Referencia: Expediente No. NC2020/0002001

Asunto: Solicitud de patente para: UN GRUPO DE ARTÍCULOS ABSORBENTES
ESPECÍFICOS EN FUNCIÓN DEL GÉNERO TIPO CARZÓN, DESECHABLES.

Solicitante: ESSITY HYGIENE AND HEALTH AKTIEBOLAG.

RESPUESTA A PRIMER EXAMEN DE FONDO

FIG. 1 de D1

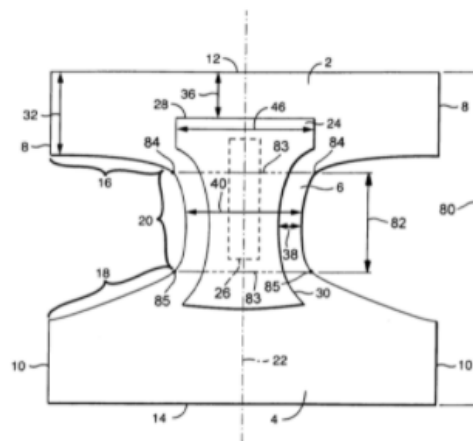
Particularmente, D1 se refiere a una serie de artículos absorbentes desechables específicos para cada género. D1 menciona que, para acomodar al estilo y las preferencias de los hombres, la dimensión de ancho (92), que se extiende paralela a la longitud direccional del artículo de la cintura, es mayor que la dimensión de ancho (92F) en el correspondiente a los artículos femeninos.

Particularmente, me permito mencionar que las dimensiones de ancho (92, 92F) de D1 no corresponde a una dimensión rodeando la cintura y como tal no se puede considerar que corresponda a las longitudes circunferenciales reclamadas en la Reivindicación 1 de la presente invención.
